**ALLEGATO 2 – MODULO DESCRIZIONE DELLE PROPOSTE DI AGGIORNAMENTO ALLA CARTOGRAFIA
DEI PIANI DI BACINO**

Comune: GANDINO

MODIFICA MD_024

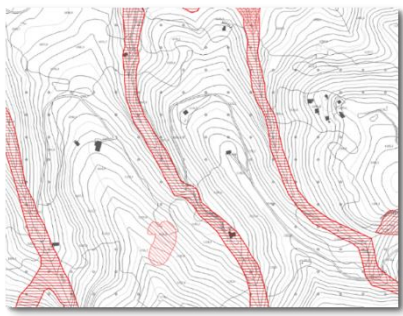
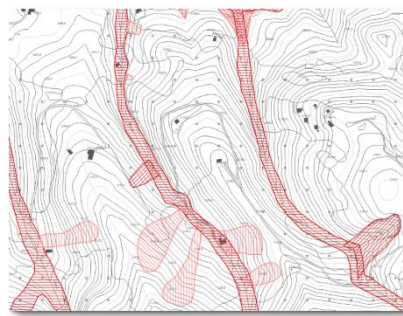
Dissesto perimetrato per fotointerpretazione, senza ulteriori indicazioni e forse non verificato sul terreno; partendo dal GeolFFI, il dissesto è stato traslato nel Quadro P.A.I. attraverso lo studio geologico 2012, e analogamente inserito nel Piano di Emergenza Comunale, rimanendo così vigente sino ad oggi. L'area nel suo complesso è effettivamente in dissesto, ma con perimetrazioni differenti e con ulteriori frane mai rilevate sul terreno in precedenza. Il fenomeno è esistente, ma non è indicato correttamente nel GeolFFI. La frana quiescente è stata notevolmente ampliata, estendendola sino al fondovalle. In più, sono state aggiunte completamente *ex novo* n. 5 frane stabilizzate (paleofrane) e n. 1 frana attiva in precedenza mai rilevate. Sono inoltre stati eseguiti alcuni adeguamenti morfologici dell'area "Ee" lungo l'asta torrentizia per considerazioni di terreno, per i quali tuttavia si rimanda ai paragrafi inerenti questo tipo di dissesto.

MODIFICA MD_025

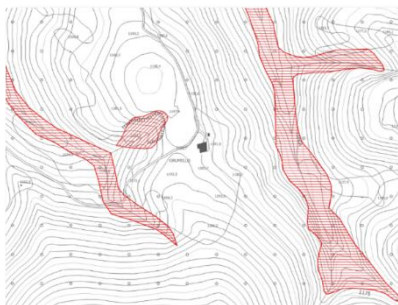
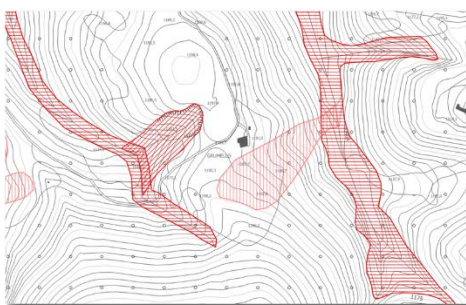
Dissesto perimetrato per fotointerpretazione, senza ulteriori indicazioni e forse non verificato sul terreno; partendo dal GeolFFI, il dissesto è stato traslato nel Quadro P.A.I. attraverso lo studio geologico 2012, e analogamente inserito nel Piano di Emergenza Comunale, rimanendo così vigente sino ad oggi. L'area nel suo complesso è effettivamente in dissesto, ma con perimetrazione e tipologia differenti. Il fenomeno è esistente, ma non è indicato correttamente nel GeolFFI. La frana attiva è stata, infatti, notevolmente ampliata, estendendola sino al fondovalle e adeguandola alla topografia. In più, è stata aggiunta completamente *ex novo* una frana stabilizzata (paleofrana) in precedenza mai rilevata.

MODIFICA MD_026

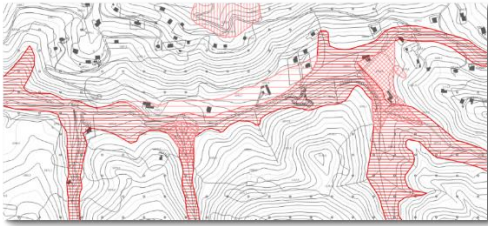
Il dissesto segnalato è perimetrato per fotointerpretazione, senza ulteriori indicazioni e forse non verificato sul terreno; partendo dal GeolFFI, il dissesto è stato traslato nel Quadro P.A.I. attraverso lo studio geologico 2012, e analogamente inserito nel Piano di Emergenza Comunale, rimanendo così vigente sino ad oggi. Per quanto riguarda le altre perimetrazioni previgenti, non derivano dal GeolFFI, forse sono da ascrivere alla Cartografia Geoambientale ma non vi è modo di verificarlo. Ad ogni modo, la situazione è diversa e più articolata da quella prospettata attualmente. Il fenomeno indicato nel GeolFFI è esistente, ma è stato modificato nel suo perimetro. Le piccole conoidi sul fondovalle sono state tutte aggiunte *ex novo*, tranne due che sono state soltanto sottoposte ad adeguamenti morfologici (leggermente più consistenti per la "Cp" della Valle Lunga e Valle dei Fondi). Sono state infine introdotte *ex novo* due piccole frane attive in sponda sinistra. Si segnala inoltre che l'area "Ee" è stata a sua volta sottoposta ad adeguamenti morfologici, per i quali si rimanda alle schede specifiche.

MODIFICA MD_027

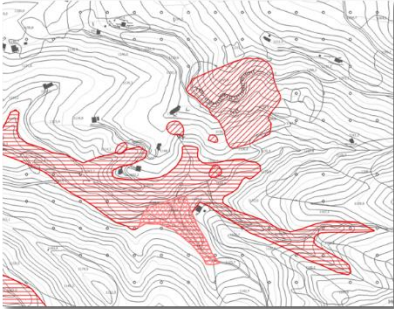
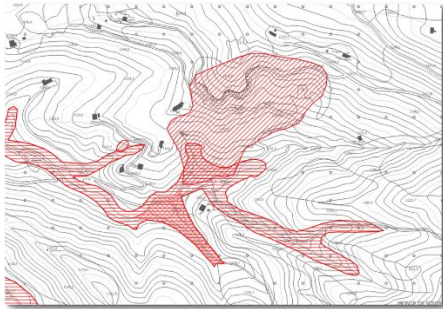
I dissesti segnalati sono perimetrati per fotointerpretazione, senza ulteriori indicazioni e forse non verificato sul terreno; partendo dal GeolFFI, il dissesto è stato traslato nel Quadro P.A.I. attraverso lo studio geologico 2012, e analogamente inserito nel Piano di Emergenza Comunale, rimanendo così vigente sino ad oggi. In realtà l'area in dissesto è più vasta e più omogenea rispetto ai singoli perimetri segnalati. Sulla scorta dei rilevamenti di terreno, i fenomeni indicati nel GeolFFI sono stati accorpati in un'unica ampia area franosa attiva, non essendo infatti chiaramente rilevabili come elementi a sé stanti. La conoide "Cp" è stata solo adeguata topograficamente, in particolare restringendola leggermente sul lato nord-est dove, secondo l'attuale perimetrazione, si spingeva in modo anomalo ed irrealistico su di una scarpata ripida (in direzione della cascina che, però, è posta molto più in alto). Si fa presente, infine, che in quest'area sono state adeguate morfologicamente alcune perimetrazioni "Ee"; a tal proposito si demanda alle schede specifiche.

MODIFICA MD_028

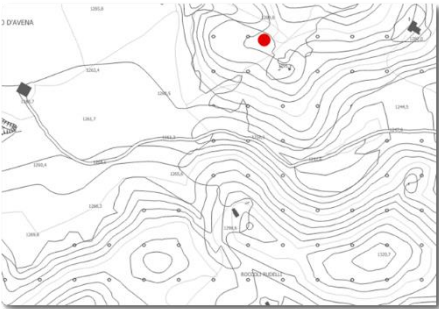
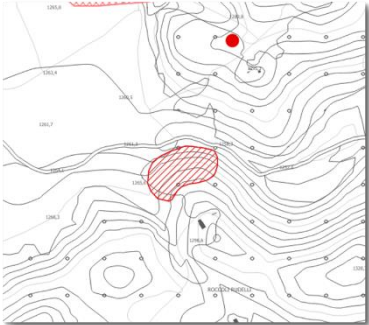
La frana di nuova introduzione non è mai stata rilevata. Si tratta di una zona di potenziale caduta massi che viene inserita come nuovo dissesto di tipo attivo, con la geometria osservata sul terreno.

MODIFICA MD_029

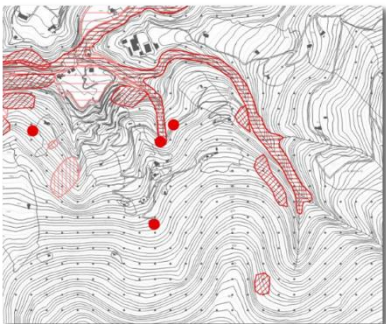
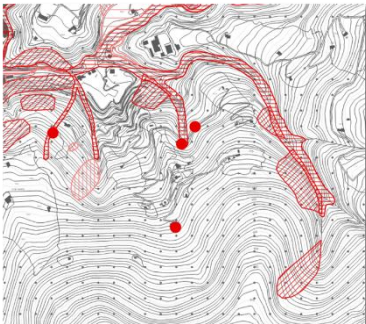
Si tratta di vari dissesti che vengono prolungati fino ai vicini assi vallivi.

MODIFICA MD_030

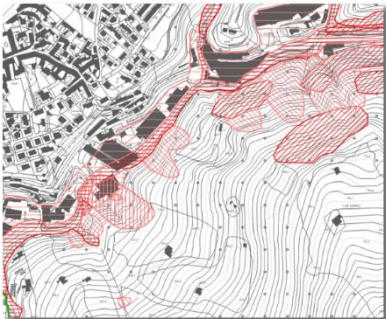
Si tratta di un pendio ripido con diffusi segni di instabilità, in cui le perimetrazioni franose previgenti, di derivazione GeolFFI, sono insufficienti (non coprono l'intera zona in dissesto) oppure caratterizzate da un'articolazione morfologica che, di fatto, non è riscontrabile sul terreno.

MODIFICA MD_033

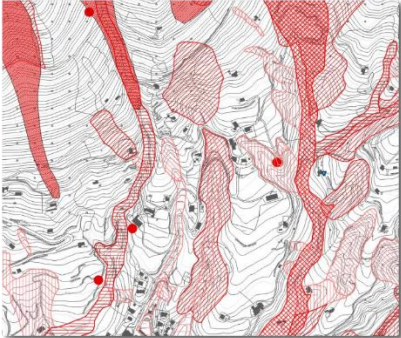
L'area con frane superficiali diffuse è perimetrata per fotointerpretazione, senza ulteriori indicazioni e forse mai verificata sul terreno; partendo dal GeolFFI, il dissesto è stato traslato nel Quadro P.A.I. attraverso lo studio geologico 2012, e analogamente inserita nel Piano di Emergenza Comunale, rimanendo così vigente sino ad oggi. L'area di crollo/ribaltamento posta più a monte deriverebbe da dato storico. Entrambi i dissesti sono in questo caso effettivamente esistenti, ma con perimetrazioni differenti. Lo scivolamento rotazionale-traslato in sponda idrografica destra della valletta, fotointerpretato, non trova alcun riscontro sul terreno. I fenomeni indicati nel GeolFFI sono parzialmente esistenti, ma sono stati modificati nei loro perimetri sulla scorta di evidenze morfologiche, prevalentemente in ampliamento e ricomprendendo anche alcuni dissesti minori immotivatamente separati. Lo scivolamento rotazionale-traslato posto a monte della Via degli Alpini in località *Fontani 'Ila Éna* è stato stralciato in quanto privo di qualsivoglia riscontro di terreno (ripa prativa a moderata pendenza, uniforme e senza alcun segno di dissesto).

MODIFICA MD_034

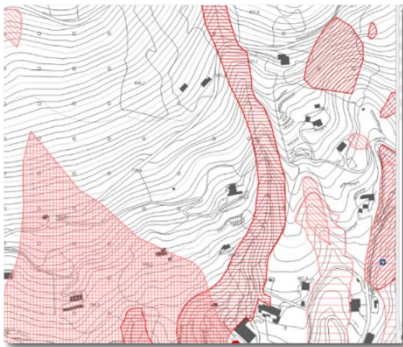
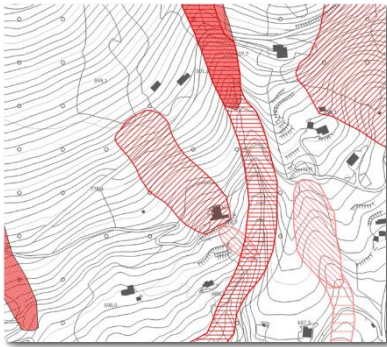
Si tratta di due frane di nuova introduzione, mai state rilevate né segnalate in precedenza.

MODIFICA MD_038

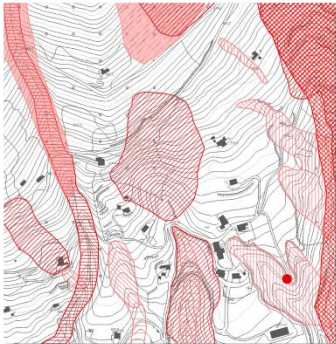
Frana attiva alla testata della Valle di San Gottardo (sopra il Fontani 'Ila Éna), estesa ad accorpate le altre frane attive nei dintorni entro un unico fenomeno, caratterizzato in prevalenza da caduta massi. Inoltre, l'area è stata estesa verso ovest, a comprendere anche un piccolo fabbricato, a seguito di un evento di dissesto avvenuto nei primi mesi del 2024 (cfr. elaborato A.1 della Relazione).

MODIFICA MD_039

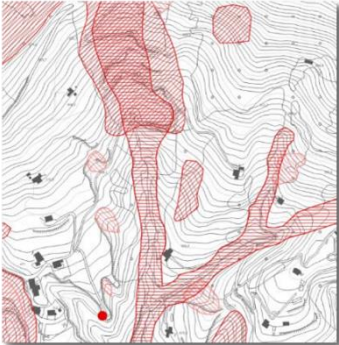
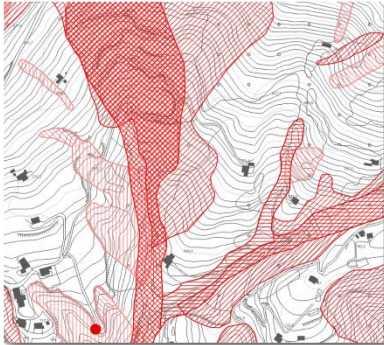
Le ripide scarpate della bassa Val Fada sono frequentemente sede di dissesti di vario tipo (cadute massi, scivolamenti, erosioni corticali), comunque attivi. Sulla sponda destra della bassa Val Groaro si rinvencono alcune profonde conche ascrivibili a paleofrane. La sponda sinistra della bassa Val Groaro è caratterizzata dalla presenza di pendii in condizioni instabili, di fatto ascrivibili a situazioni di franosità diffusa attiva.

MODIFICA MD_041

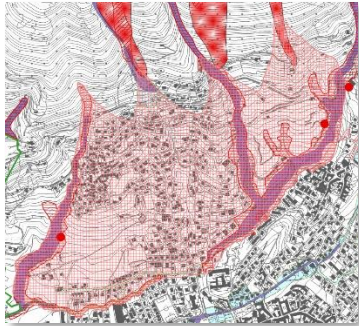
A seguito di studio di dettaglio, sono stati completamente ripermite le vaste conoidi di Barzizza, di derivazione GeolFFI.

MODIFICA MD_042

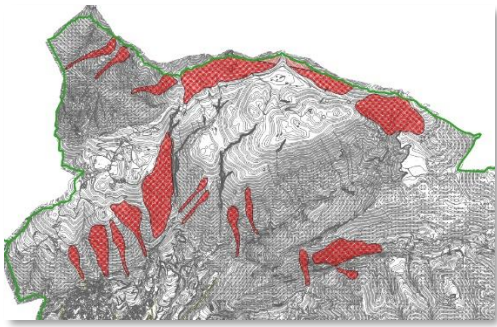
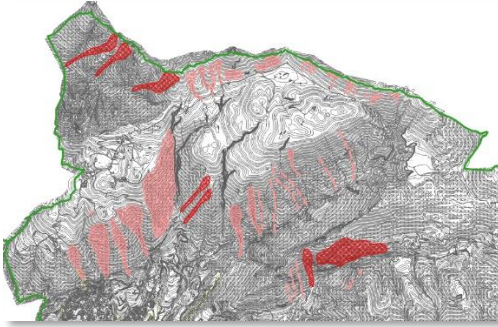
A seguito di studio di dettaglio ad opera del Dott. Geol. Federico Rota, sono state ridefinite numerose aree valanghive (derivanti da fotointerpretazione) sia in termini di perimetrazione che di pericolosità.

MODIFICA MD_043

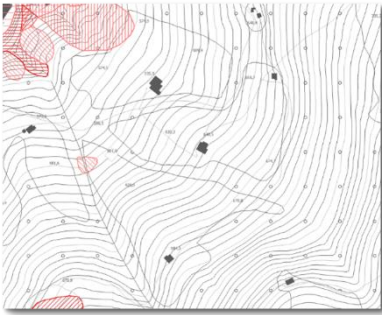
Lo scrivente ha rilevato un corpo detritico-torrentizio di forma allungata, in località Ronco. L'alveo non è particolarmente inciso e il trasporto solido sembra ingente. La presenza di vegetazione d'alto fusto giovane sul corpo detritico (per lo più noccioli e frassini) è indice di una certa quiescenza, ma nel complesso può essere definito attivo. Il bacino idrografico del corso d'acqua, ad ogni modo, è piuttosto limitato, sebbene ricco di detriti mobilizzabili. Da notare, in aggiunta, che i vari rami della Valle Gizzo presentano spesso, soprattutto nei tratti più bassi, profonde incisioni d'alveo con erosioni spondali e smottamenti, cosicché si ritiene corretto introdurre anche delle aree Ee lungo le relative aste.

MODIFICA MD_044

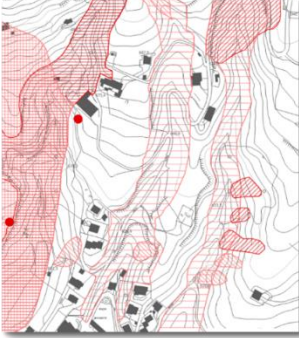
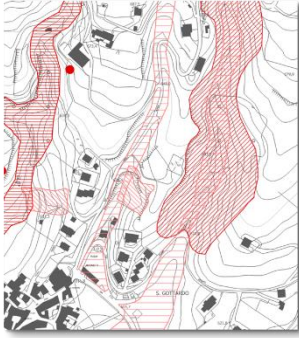
Lo scrivente ha rilevato un corpo detritico-torrentizio di forma allungata, in località Ronco. L'alveo non è L'ampia Valle di San Giacomo è interessata da una perimetrazione "Em" che, se considerata nella sua estensione laterale, si spinge per metri sui pendii, raggiungendo un'altezza incompatibile con la reale morfologia dei luoghi, soprattutto se si considera che il bacino idrografico a monte è modestissimo (molto meno di 1 kmq) e le portate di questo corso d'acqua (peraltro non indicato nel precedente studio del RIM) sono in generale estremamente esigue (di fatto è pressoché sempre asciutto e, anche in occasione di eventi meteorici molto intensi, lo scrivente non ha mai osservato più di un modesto rivolo sul fondo). Così come tracciati, i limiti laterali della perimetrazione esondativa raggiungono sui fianchi vallivi quote comprese tra +8 m e addirittura +17 m rispetto all'alveo, delineando situazioni idraulicamente inverosimili. Per assurdo, l'abitazione posta praticamente in centro alveo, pur essendo situata in fregio al tombotto dove il reticolo viene interrato, è stata esclusa dalla perimetrazione esondativa, che rimane sui fianchi a destra e sinistra senza alcuna apparente logica; il tracciamento nel suo complesso appare insomma piuttosto anomalo. Come palesemente evidenziato dalle fotografie, una piena che dovesse riempire la valle, peraltro con sezione molto ampia, fino alle quote prospettate, oltre a rappresentare un fenomeno a dir poco apocalittico, metterebbe in gioco un volume idrico del tutto incompatibile con il ridottissimo bacino idrografico a monte, ma anche francamente slegato dalla realtà. Nemmeno è giustificato un eventuale effetto erosivo sulle sponde, visto che l'alveo vero e proprio ha un'incisione quasi inesistente e i fianchi vallivi sono prativi, senza alcun segno erosivo legato al torrente (che infatti non ha, in sostanza, capacità erosiva apprezzabile).

MODIFICA MD_045

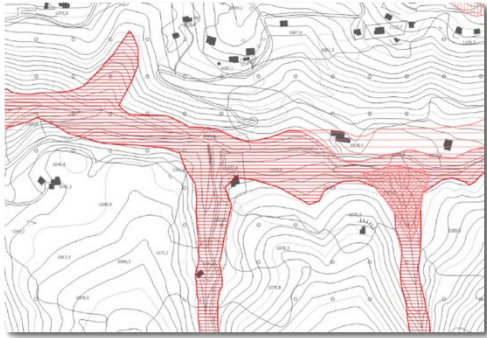
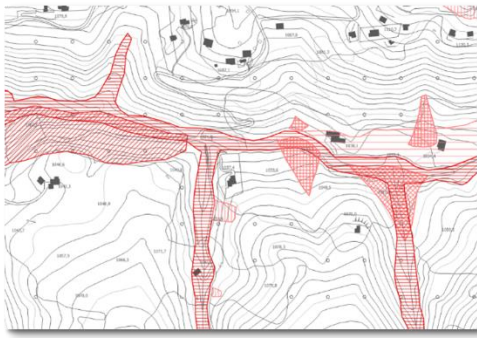
In questo caso, la chiesa di Val Piana è parzialmente interessata da una perimetrazione "Ee" proveniente sia dalla valle principale (Valle Piana) orientata ovest-est, sia da una valletta laterale (Valle di Boda) che discende in direzione sud-nord confluendo nella valle principale proprio nelle (relative) vicinanze dell'edificio sacro. La perimetrazione "Ee" previgente sia sull'asta principale che sulla valletta tributaria, se considerata nella sua estensione laterale, si spinge per metri sui pendii, raggiungendo un'altezza incompatibile con la reale morfologia dei luoghi. La chiesetta si trova a circa +13 m di quota rispetto al fondovalle dell'asta principale (senza contare altri 2 m circa di incisione d'alveo vera e propria), e a circa +10 m dal fondovalle della Valle di Boda; in entrambi i casi, è irragionevole ipotizzare che una piena proveniente da queste valli possa raggiungere una quota del genere, oltretutto considerando che ci si trova nella parte alta del bacino idrografico in contesto carsico e con corsi d'acqua quasi sempre asciutti. Si tenga altresì conto che l'area "Ee" posta in fianco idrografico sinistro dell'asta principale, poco ad est della chiesa, è stata tracciata su di un pendio prativo che, alla sua estremità sud (visibile nella fotografia all'estremità sinistra tra bosco e prato – *cerchio azzurro*), raggiunge la quota di quasi +20 m rispetto al fondovalle; ipotizzare un fenomeno di piena che riempia il fondovalle per 20 m di altezza, con una sezione peraltro così ampia, appare francamente inverosimile. Oltretutto, l'estensione del fenomeno a destra e a sinistra rispetto all'alveo risulta completamente asimmetrica, raggiungendo +20 m in sinistra e invece solo pochi metri sopra il fondo alveo in destra, evidenziando quindi una chiara incongruenza topografica. Tutti questi elementi fanno propendere per un tracciamento meramente cartografico della perimetrazione, andando di fatto a togliere significato al fenomeno stesso. Non risulta infatti traccia, nello studio geologico precedente, di dati idraulici che abbiano giustificato in qualche modo tali perimetrazioni, né lo scrivente è a conoscenza di analisi idrauliche effettuate sull'alta Val Piana. Non solo: proprio la Val Boda è stata in anni recenti oggetto di un intervento di sistemazione allo sbocco, con formazione di un canale con briglie e di un guado con sottostanti tubazioni; ebbene, la dimensione di tali opere è assolutamente ordinaria e conforme ad una normale dinamica idraulica di una valletta di questo tipo (come deve giustamente essere), e non certo tale da prospettare esondazioni di decine di metri d'altezza o scenari parossistici.

MODIFICA MD_046

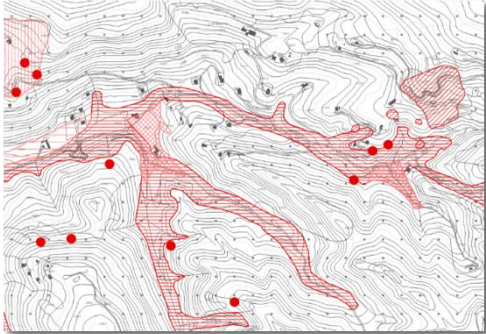
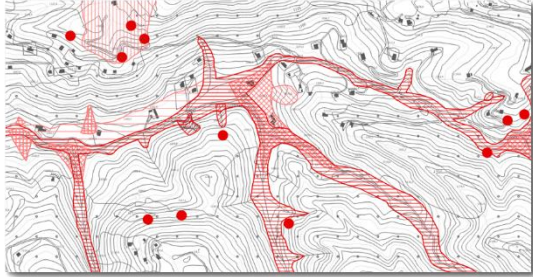
Si tratta della medesima situazione di cui alla modifica precedente (MD_045), però nel tratto compreso tra la chiesetta e gli ultimi parcheggi pubblici di Val Piana in località *Pozza de Servali*. L'enorme estensione delle aree "Ee" riguarda in questo caso sia l'asta principale, cioè la Val Piana propriamente detta, sia alcune valli laterali quali la Valle dei Fondi, la Valle Lunga e il Fondo Largo (quest'ultimo oggetto, peraltro, di regimazione idraulica allo sbocco analogamente alla Val Boda, sempre nel 2021). Anche in questo caso, si osservano "risalite" dell'area esondativa Ee per decine di metri sui versanti, specialmente in sponda sinistra (dalle isoipse si evincono circa 25-30 m dal fondo alveo), peraltro con asimmetria tra i due fianchi. La cosa è ancora più accentuata dal fatto che, in questo tratto, il fondovalle è se possibile ancora più ampio rispetto al tratto della chiesetta, essendo caratterizzato dalla presenza di piane alluvionali larghe fino a 70-80 m. Risulta quindi, anche in questo caso, probabile il tracciamento meramente cartografico della perimetrazione, che non è congruente con la topografia e delinea uno scenario esondativo del tutto slegato dalla realtà dei luoghi.

MODIFICA MD_047

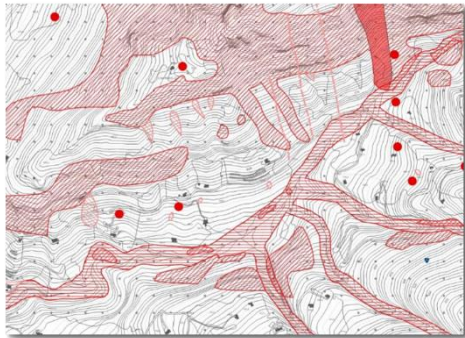
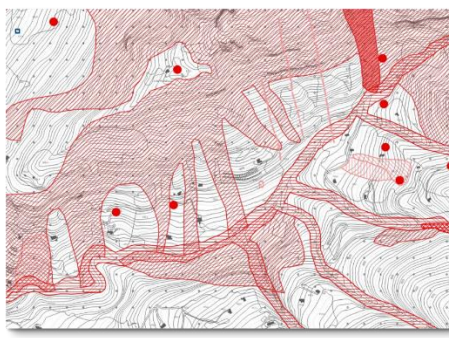
Alcune perimetrazioni esondative e di dissesto torrentizio sono risultate leggermente sovradimensionate o comunque non conformi alla topografia nella zona della bassa Val Piana (tra *Prat Serval* e *Fontanèi*); lo stesso per alcune vallette tributarie in sponda idrografica sinistra.

MODIFICA MD_048

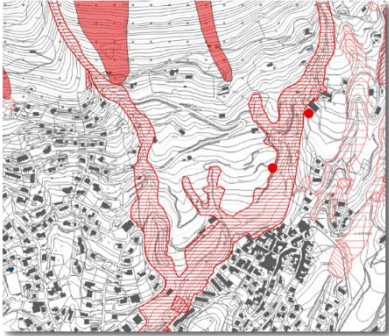
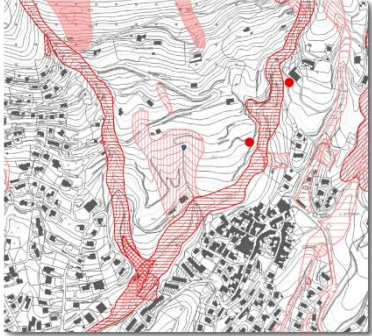
Le aree esondative del Torrente Re nel suo tratto intermedio (noto come Valle del Tuono), tra Barzizza e Cirano, sono ampiamente sovradimensionate e comprendono alcuni compluvi laterali (specialmente presso la Cascina Bertasa) in cui sono del tutto ingiustificate. Ciò in particolar modo se si considera che lo stesso torrente, da Via Milano in giù (circa 200 m a valle della zona di interesse), è stato oggetto di analisi idraulica nello studio di sottobacino del 2017, determinando aree esondative sostanzialmente minimali, completamente diverse da quelle tracciate a monte nello studio del 2012 su base puramente cartografica/morfologica. In particolare, nella parte più alta (località Ciranello), le aree esondative in sponda sinistra sono così alte da lambire i fabbricati dell'Azienda Agricola Caccia in località Cologno, ma tali fabbricati sono posti alla sommità di una rupe alta oltre 20 m rispetto al fondo alveo, e non vi sono nemmeno problematiche erosive spondali che giustificano tale perimetrazione. Si consideri anche che il Torrente Re in questo tratto ha una portata modestissima (spesso è asciutto), non avendo ancora ricevuto praticamente nessun affluente degno di nota ed avendo un bacino idrografico assai limitato. Le aree esondative prospettate sono evidentemente sproporzionate e incompatibili sia con la topografia, sia con le caratteristiche del torrente, del bacino e dei luoghi, perdendo in pratica anche di significato.

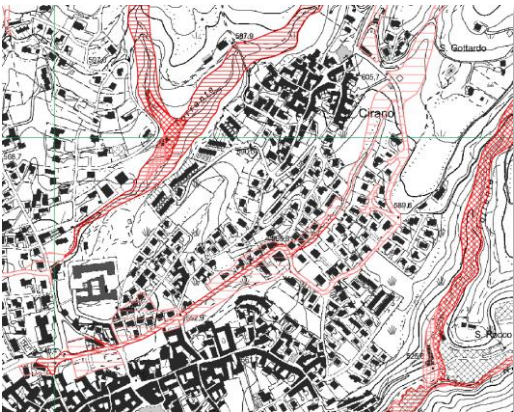
- la parte esondabile dal tombotto di Via Maroncelli è stata classificata in "Ee" nella porzione più centrale che tende ad allagare le sedi stradali (dove il fenomeno si verifica periodicamente), mentre è stata classificata in "Em" nelle porzioni circostanti più ampie (comprendenti alcuni edifici e zone prative), visto che non vi è alcun riscontro storico in tal senso e, in teoria, lo studio di sottobacino (basato su analisi idraulica vera e propria) non prevederebbe affatto esondazioni in questo tratto.

La parte di "Ee", insistendo su di una strada comunale interna al centro abitato, va a costituire un'area di rischio R4 per la cui disamina si rimanda all'Allegato C.2.

MODIFICA MD_052

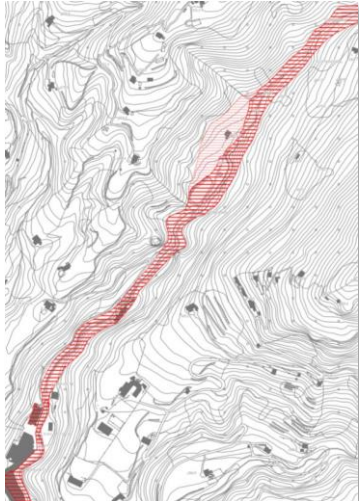
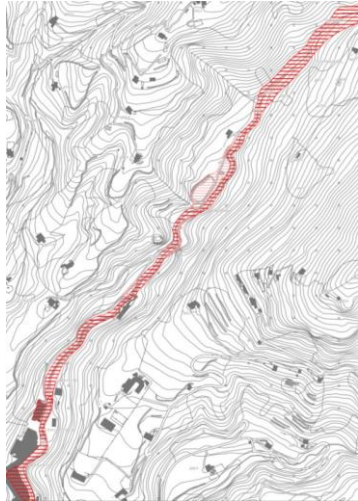
Su incarico dell'Amministrazione Comunale, lo Studio G.E.A. ha effettuato un nuovo studio di dettaglio, estendendo di fatto le perimetrazioni dello studio di sottobacino in Val Concossola fino al Laghetto Corrado, dove, in precedenza (2012-2013), vi erano perimetrazioni tracciate su base puramente cartografica / geomorfologica senza il supporto di analisi idrauliche.
